## Bescheid

über die Änderung und Ergänzung der  
allgemeinen bauaufsichtlichen Zulassung  
vom 11. Mai 2005

**Z-8.1-902**

**Gerüstsystem "UNI TOP 65"**

Anlage A, Seite 76

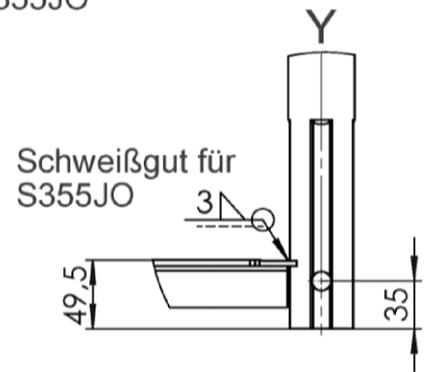
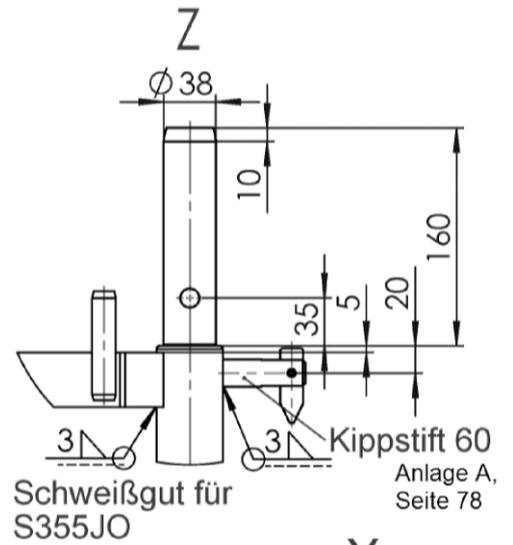
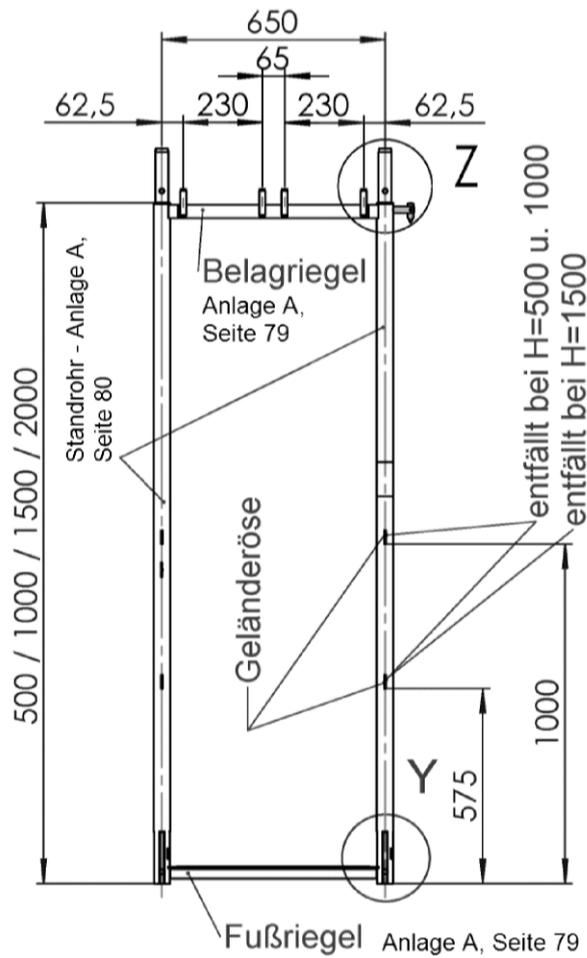
Die Fußriegelanschlüsse der Vertikalrahmen nach Anlage A, Seiten 1, 4, 76 und 77 sind unter Berücksichtigung der Nachgiebigkeiten im Anschlussbereich zu modellieren. Die Nachgiebigkeiten sind - sofern im Folgenden keine zusätzlichen Angaben gemacht werden - in geeigneter Weise rechnerisch zu ermitteln. Der Anschlussnachweis ist auf der Grundlage geltender Technischer Baubestimmungen zu führen.

Fußriegelanschlüsse von Vertikalrahmen mit einem Fußriegel bestehend aus einem Profil T35 entsprechend DIN EN 10055:1995-12 sind unter Verwendung folgender M- $\varphi$ -Feder zu modellieren:

$$\varphi_d = \frac{M_{y,Ed}}{21000 - 308 \cdot M_{y,Ed}} \quad \text{mit } M_{y,Ed} \text{ in [kNcm]}. \quad (\text{Gl. 1})$$

Die Feder ist im Anschlusspunkt des Fußriegels an der Oberfläche des Ständerrohres anzuordnen. Die Verbindung zwischen Anschlusspunkt und der Ständerrohrachse ist starr auszubilden. Der Fußriegelanschluss ist für die auftretende Beanspruchung wie folgt nachzuweisen:

$$\frac{M_{Ed}}{M_{Rd}} \leq 1,0 \quad (\text{Gl. 2})$$

Dabei sind:  $M_{Ed}$  Momentenbeanspruchung im Fußriegelanschluss  
 $M_{Rd} = 56,0 \text{ kNcm}$  Momentenbeanspruchbarkeit des Fußriegelanschlusses

Anlage A, Seite 78

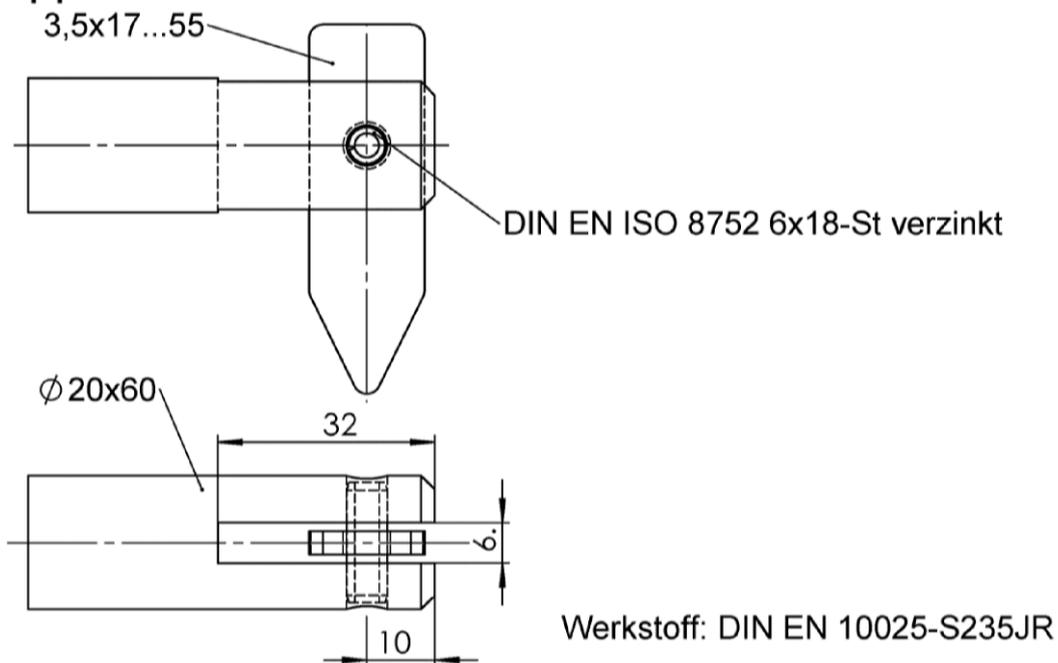
Vertikaldiagonalen sind über den "Kippstift 60" nach Anlage A, Seite 78 an den Ständerrohren der Vertikalrahmen anzuschließen. Im Berechnungsmodell ist in den Anschlusspunkten eine Lose von  $f_{0,d} = 1 \text{ mm}$  vorzusehen. Elastische Nachgiebigkeiten im Anschlussbereich (z. B. aus Biegeverformungen am Kippfinger, Verformungen der Ständerwandung und des geschlitzten Endbereichs am Kippfinder) sind durch eine rechnerische Abschätzung in geeigneter Weise zu berücksichtigen.

Der "Kippstift 60" ist wie folgt nachzuweisen:

$$\frac{V_{Ed}}{V_{Rd}} \leq 1,0 \quad (\text{Gl. 3})$$

Dabei sind:  $V_{Ed}$  Querkraftbeanspruchung im Kippstiftanschluss  
 $V_{Rd} = 7,20 \text{ kN}$  Querkraftbeanspruchbarkeit Kippstiftanschluss

Dieser Nachweis berücksichtigt die maximal möglich Lastangriffsexzentrizität, den Kippstiftnachweis unter Biegung und Querkraft sowie den Schweißnahtnachweis am Kippstiftanschluss. Weitere Nachweise am "Kippstift 60" sind nicht erforderlich.
